**BT 0506**  
**26.07.99**

Assunto: **Alteração na Caixa Interna do Refrigerador**  
Modelos: **CQG22B**  
Marcas: **Consul**

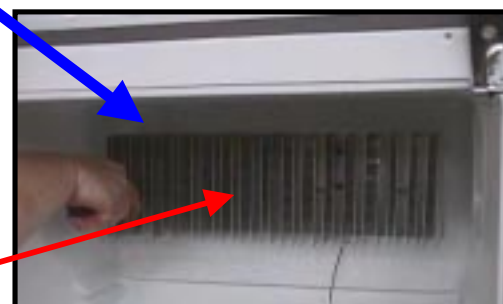
Estamos alterando a caixa interna do Refrigerador Absorção em referencia, a fim de melhorarmos a qualidade do mesmo no que diz respeito ao acabamento entre a Aleta do Sistema Absorção e a Caixa Interna do Gabinete.

Esta modificação altera o sistema de montagem do produto que **ERA** feito por Completo (Sistema de Absorção + Aletas) pela parte traseira do mesmo, conforme mostra a figura.

Após esta alteração, o sistema de montagem foi modificado e deverá ser feito em 2 partes, ou seja, primeiro deveremos montar o Sistema de Absorção (sem as Aletas) pela parte traseira do produto, logo em seguida montaremos as Aletas (em separado) pela parte interna do produto.

ALETAS (MONTADAS INDIVIDUALMENTE PELA PARTE INTERNA DO PRODUTO)

SISTEMA DE ABSORÇÃO SEM ALETAS

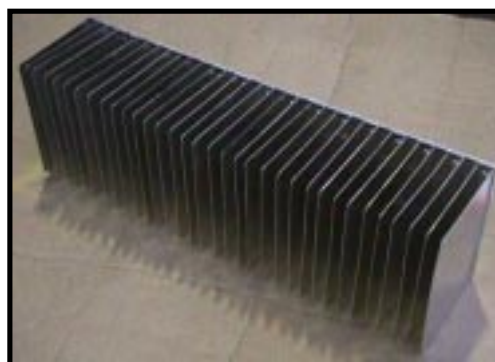
Com esta modificação o Sistema de Absorção teve seu código alterado, pois ele NÃO será mais fornecido com as Aletas, que serão comercializadas a parte através dos códigos abaixo:

ALETA (INDIVIDUAL)
